RESOLUCIÓN No. 1036
ARMENIA QUINDÍO 08 DE MAYO DE 2023

"POR MEDIO DEL CUAL SE NIEGA UN PERMISO DE VERTIMIENTO DE AGUAS RESIDUALES DOMÉSTICAS PARA UN LOTE VACIO EN EL PREDIO 1) LOTE NUMERO 13 CONDOMINIO CAMPESTRE LOS SAMANES UBICADO EN LA VEREDA CALARCA (BARRAGÁN) DEL MUNICIPIO DE CALARCA Y SE ADOPTAN OTRAS DISPOSICIONES"

"CONCEPTO TÉCNICO PARA TRÁMITE DE PERMISOS DE VERTIMIENTOS - CTPV- 1010 - 2022"

Imagen 1. Sistema de Tratamiento de Aguas Residuales Domésticas

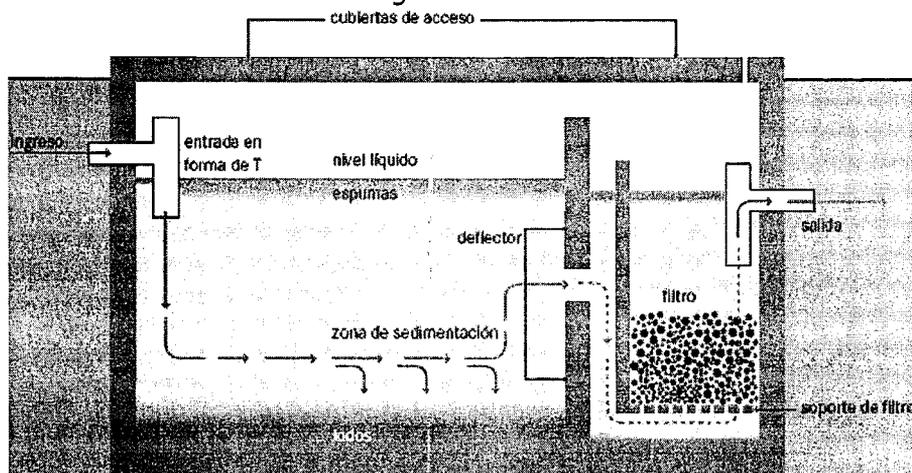
Según memorias técnicas Las aguas residuales domésticas (ARD), generadas en el predio se conducirán a un Sistema de Tratamiento de Aguas Residuales Domésticas (STARD) de mampostería compuesto por trampa de grasas, tanque séptico y filtro anaeróbico y como sistema de disposición final un pozo de absorción, con capacidad calculada para **5 personas permanentes según contribución de 130 L/Hab*día**.

Trampa de grasas: La trampa de grasas está construida en material de mampostería, para el pre tratamiento de las aguas residuales provenientes de la cocina con residuos grasos y gran cantidad de materia orgánica, así como aguas jabonosas.

Tanque séptico: En memoria de cálculo y planos se muestra que el tanque séptico para el tratamiento primario o retención de sólidos sedimentables favoreciendo la descomposición de la materia orgánica.

Filtro Anaerobio de Flujo Ascendente FAFA: Integrado con el tanque séptico, está diseñado en mampostería, se trata de un reactor biológico de lecho fijo utilizados en la reducción de materia orgánica disuelta con la ayuda de microorganismos anaerobios, que se encuentran adheridos sobre la superficie del material de relleno.

Disposición final del efluente: Como disposición final de las aguas residuales domésticas tratadas se opta por un pozo de absorción; el cual se diseñó de acuerdo a las condiciones y resultados obtenidos en el ensayo de percolación. La tasa de percolación obtenida a partir de los ensayos realizados en el sitio es de 10 min/2.5cm, de absorción lenta, para un tipo de suelo franco arcilloso. Se utiliza método de diseño "*Metodología de la EEPPMM*" obteniendo un área de absorción requerida de 11.25 m², por tanto, Se diseña 1 pozo de absorción con dimensiones diámetro 1.5m y profundidad 2.4m.

Imagen 2. Localización del predio.

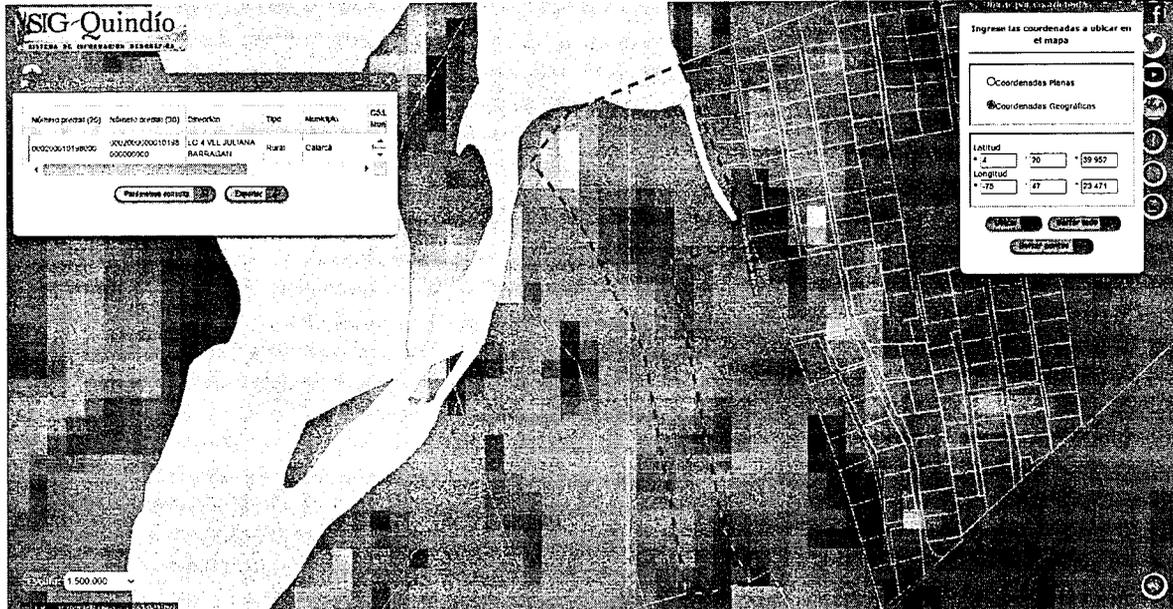
Según la coordenada tomada en campo Lat: 4°20'39.052" N Long: -75°47'23.471" W, se encontró el predio denominado *LO 4 Villa Juliana Barragán* con área aproximada de 29.265m², el predio se encuentra fuera distritos de manejo y se evidencian que el punto de vertimiento esta fuera de suelos de protección asociados a Franja forestal Protectora.

Imagen 3. capacidad de uso del suelo

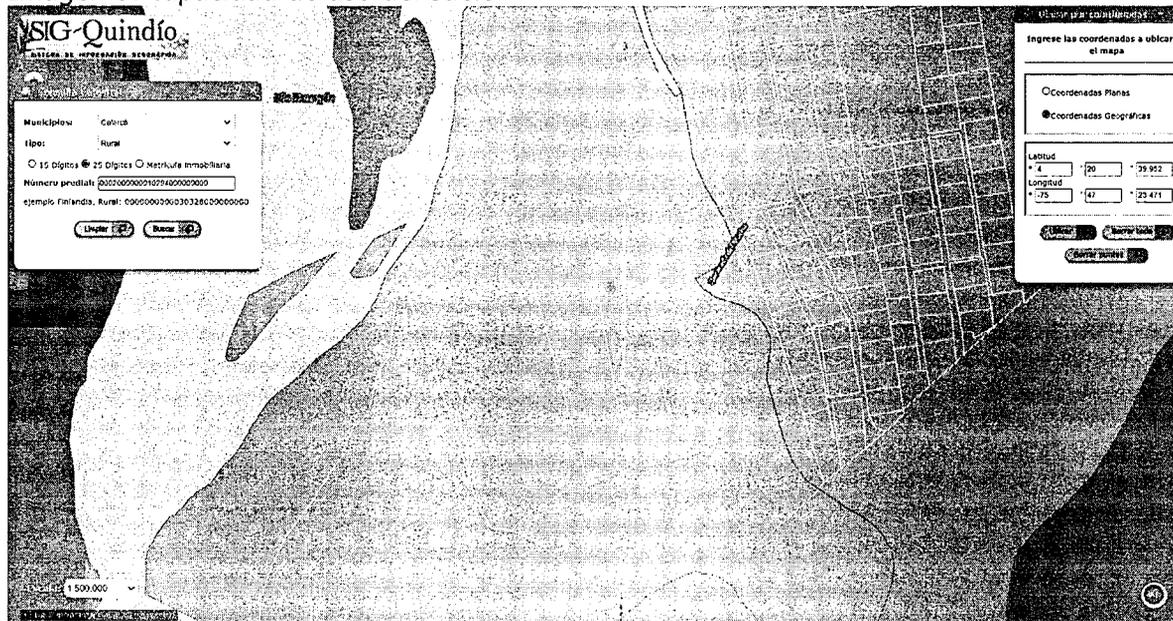
Predio se ubica sobre clase agrologica 4.
